STELLUNGNAHME DER SKB / Präsentation 19. Mai

BLOCKRAND-HIBRID

STELLUNGNAHME DES BEGLEITGREMIUM

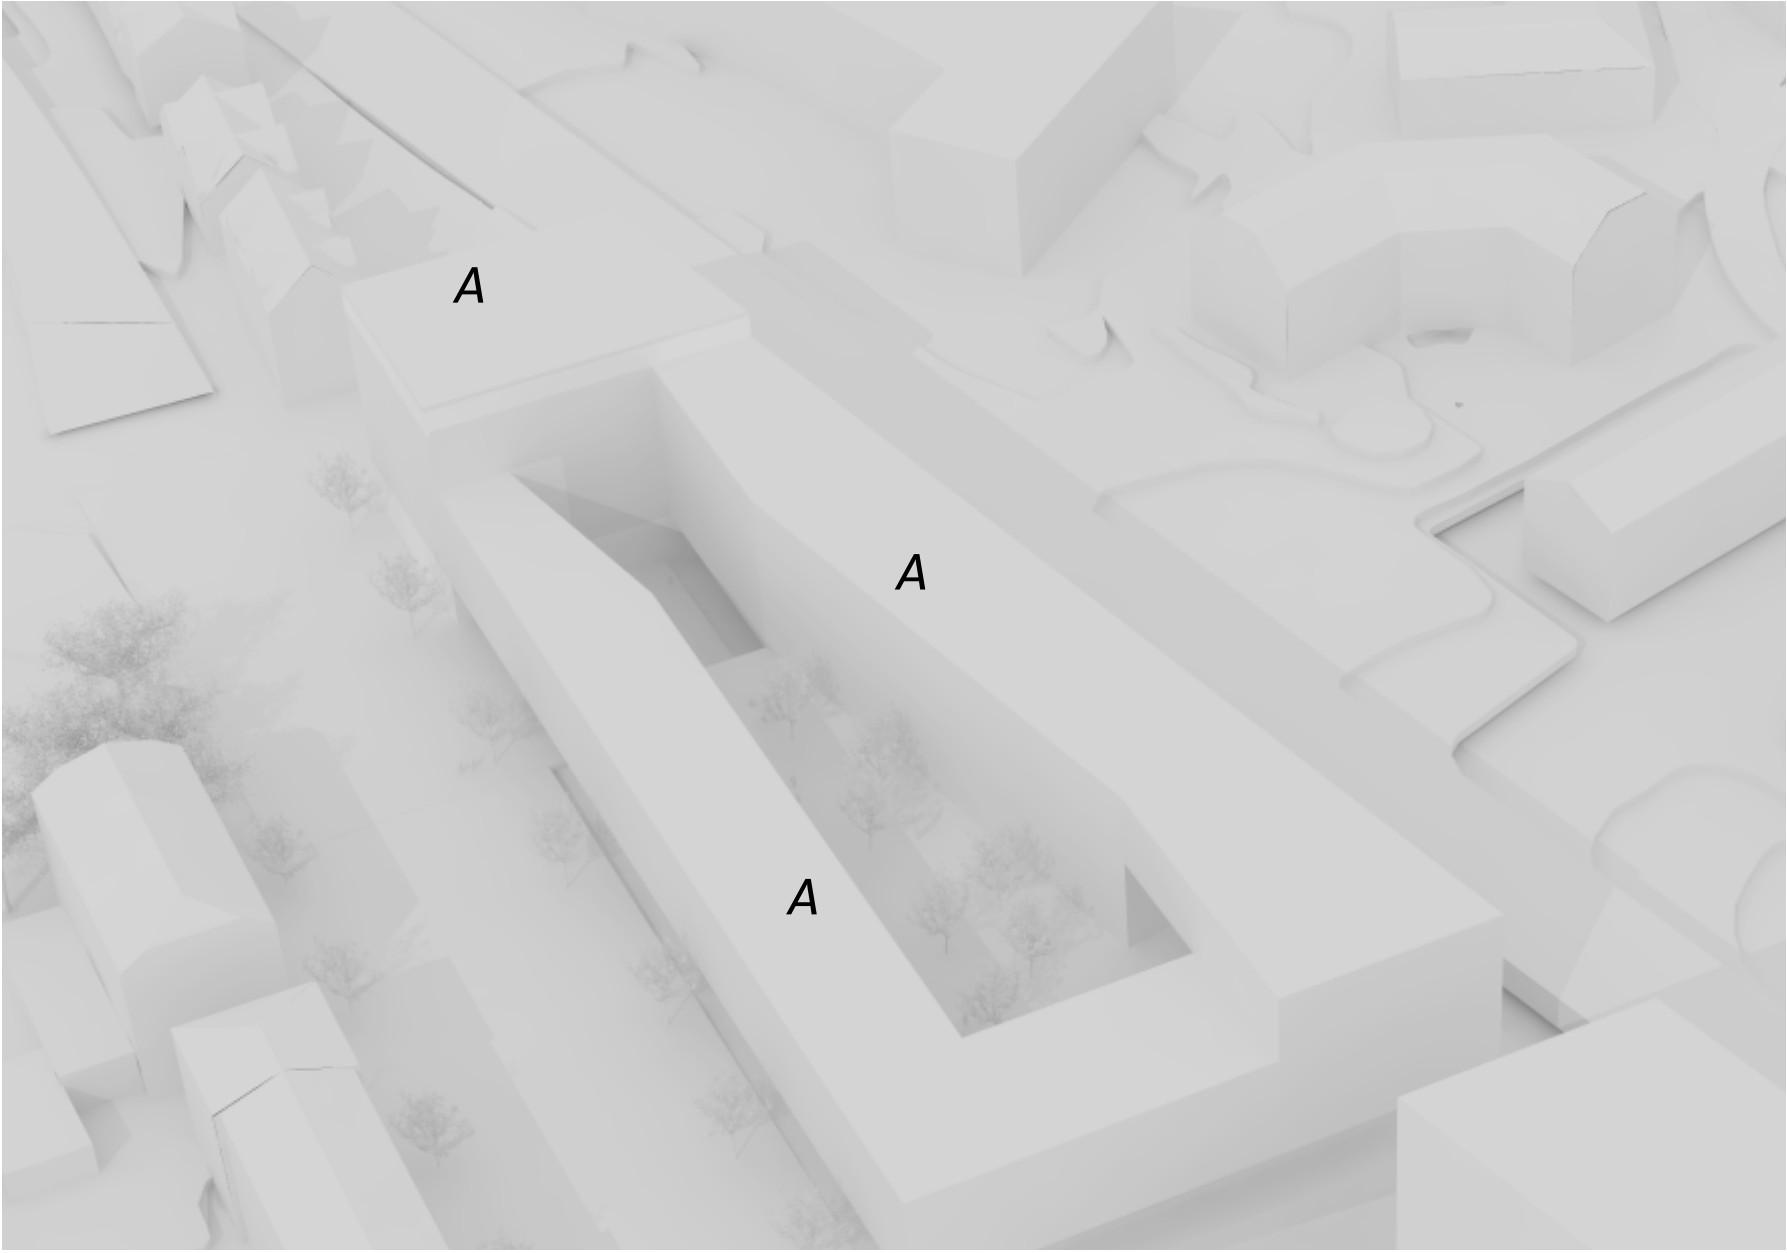
- Die auf typologischer Ebene gelösten Ansätze sind auch noch architektonisch zu bewältigen.
- Die städtebauliche Grundidee wird als im räumlichen Kontext der Umgebung sinnvoll erachtet, wobei die Dimensionierung der durchgesteckten halböffentlichen Innenfläche und die Nutzung und Gestaltung des EG-Sockels weiter zu überprüfen sind.

- Hinsichtlich der Gesamtvolumetrie sind Fragen des Lärmschutzes zu überprüfen.
- Eine zweigeschossige Abtreppe gegenüber dem Nordflügel würde aus Sicht der SKB zu einem prägnanteren Gesamtbild führen. Aus städtebaulicher Sicht ist in zusätzliches Geschoss denkbar.

- Es wird empfohlen, Brüche am Übergang entlang der Freiburgstrasse zum Haus der Religionen zu lösen.
- Insbesondere ist zu überprüfen, ob diese innere Strasse aus Sicht der Sicherheit sinnvoll und bewältigbar ist.

- Sofern mit einfachen Mitteln eine Fussgängerquerung der Bahnlinie Richtung Stöckacker bzw. zur Bahnstation SBB möglich ist, würde die SKB eine entsprechende Lösung unterstützen.

- Besondere Beachtung ist allen Bäumen und Elementen des Grünraums zu schenken. Hier wird einerseits auf die Baumreihe an der Freiburgstrasse hingewiesen, deren Machbarkeit im Grundsatz sowie deren Verhältnis zum Gebäude und zum Strassenraum zu vertiefen sind. Die Idee des begrünten ruhigen Innenhofs im 1. OG mit grossen Bäumen ist aus Sicht der SKB wertvoll, jedoch müssen die hierfür nötigen baulichen Vorkehrungen (z. B. die Höhe des benötigten Substrates von min. 1–1.5 m) studiert und im Schnitt abgebildet werden.

- Falls es sich im Rahmen der Erarbeitung der UeO als notwendig herausstellen sollte, die ZPP zu überarbeiten, so kann aus Sicht der SKB eine Anpassung derselben gegebenenfalls sinnvoll sein.

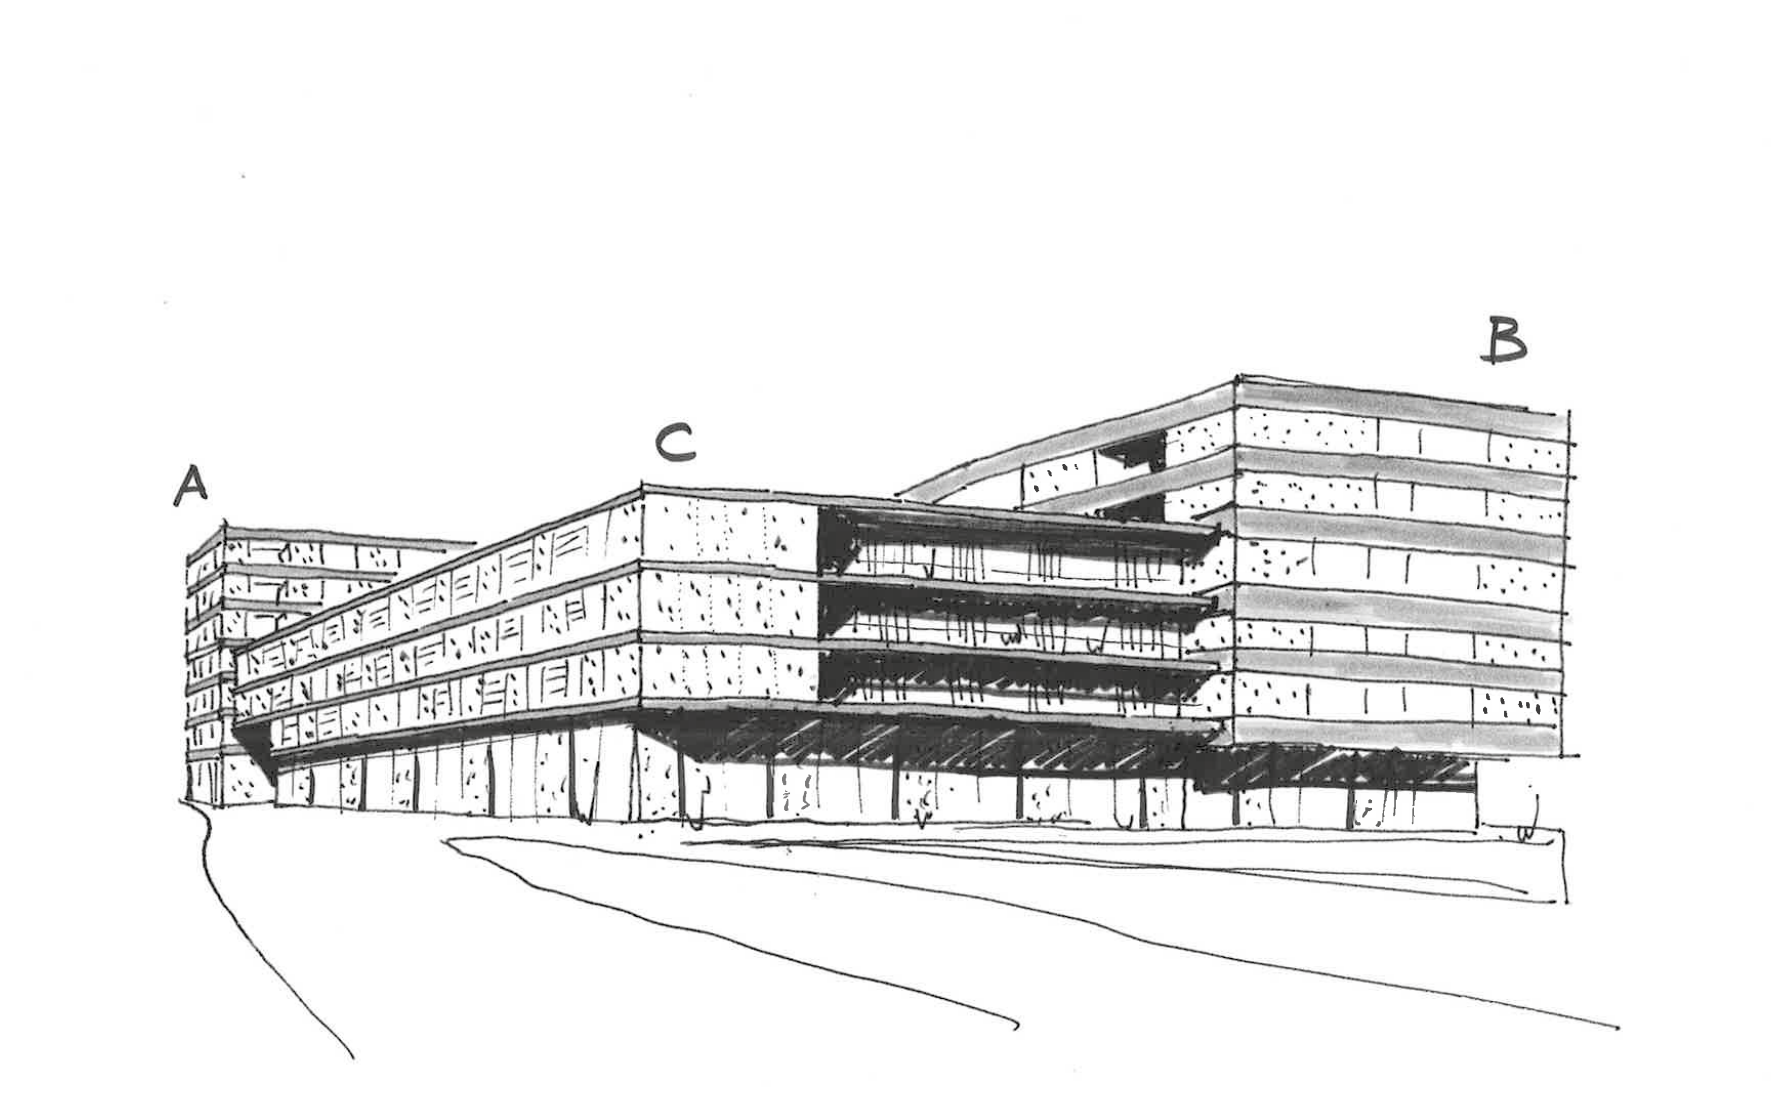
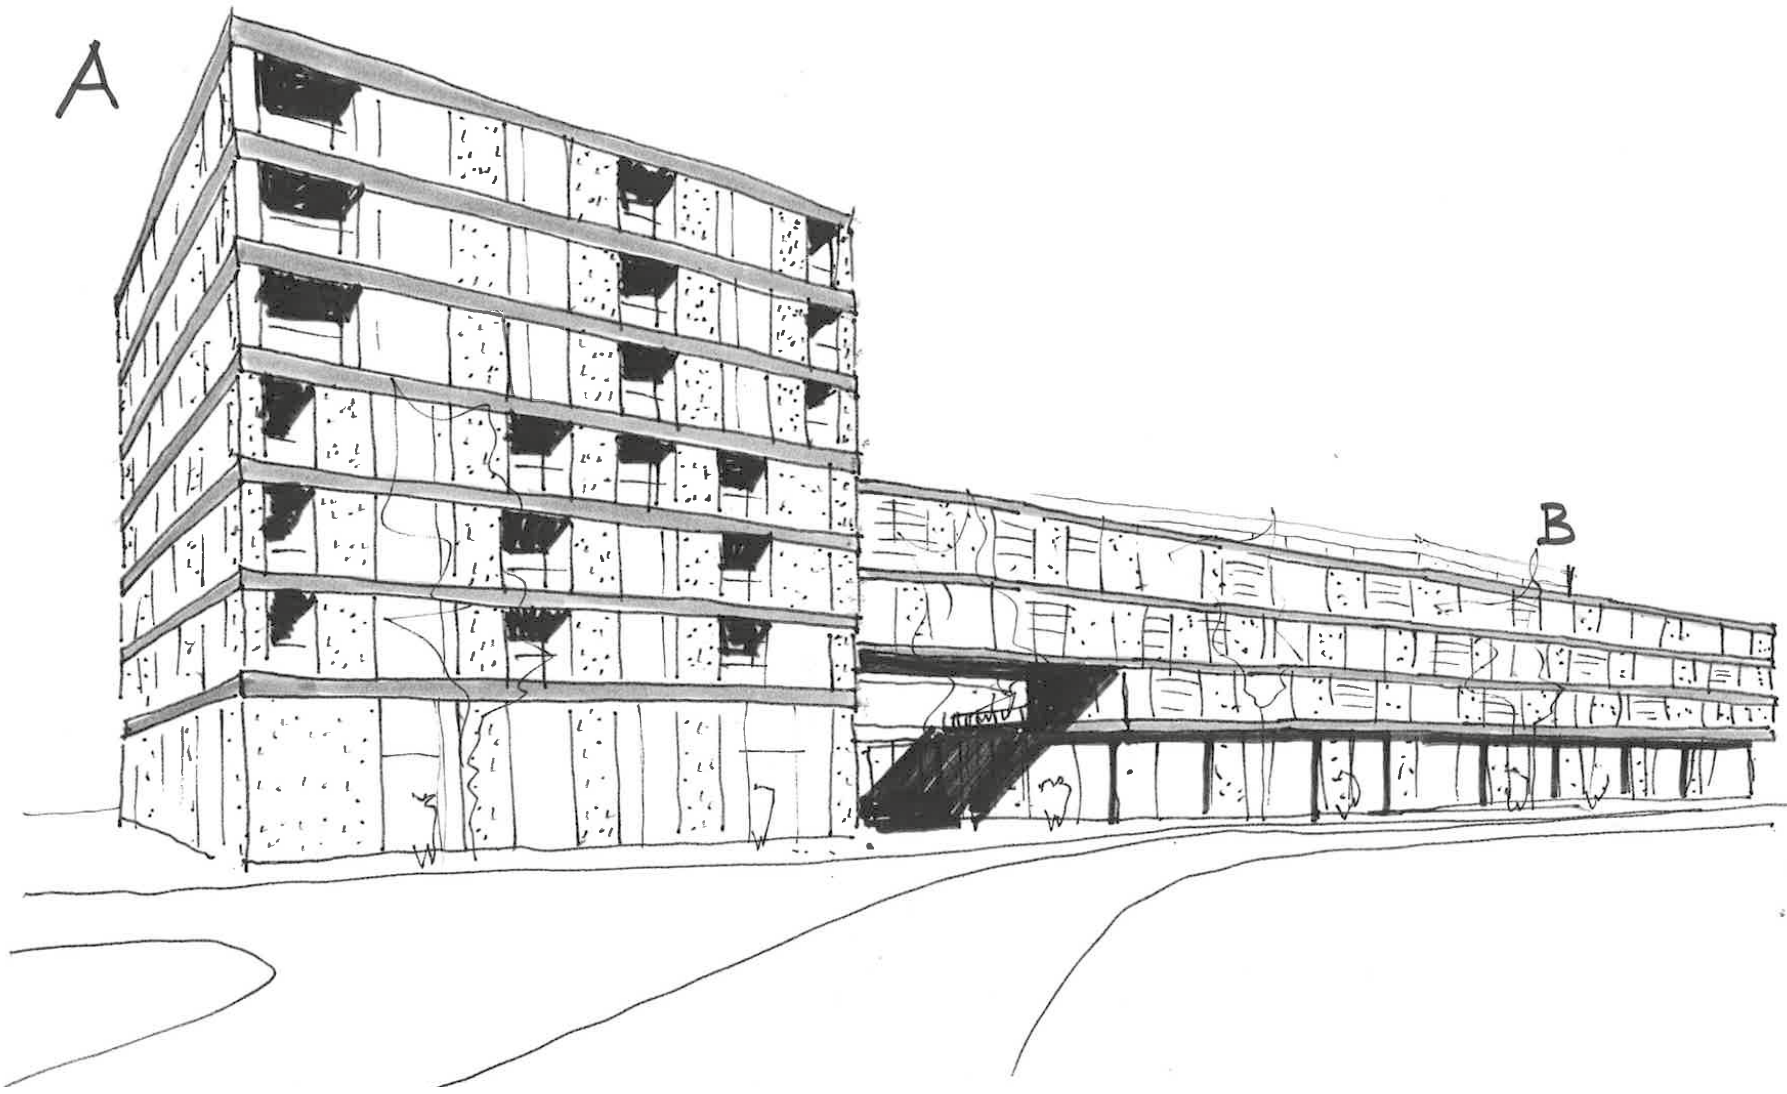
- Wie könnte ein Attikageschoss den erwünschten prägnanten westlichen Abschluss des Gesamtbaus stärken?
- Wie wäre demgegenüber ein weiteres Vollgeschoss zu beurteilen?
- Welche Gebäudehöhe ist exakt im Anschluss an das bestehende Haus der Religionen nötig?
- Inwieweit kann gegenüber dem dargestellten Zustand auch ein weiteres Vollgeschoss auf der nördlichen Gebäudezeile auch aus städtebaulichen Gründen nicht nur zulässig, sondern eventuell sogar notwendig sein?
- Dabei ist auch zu prüfen, inwieweit auch auf der nördliche Seite des Gesamtbaus der westliche Turm den anschliessenden Gebäuderiegel um mindestens ein Vollgeschoss überragen sollte.
- Der Erschliessungsweg entlang der Bahn sollte noch offensiver in seinen Qualitäten dargestellt und eventuell auch weiter ausgestaltet werden.
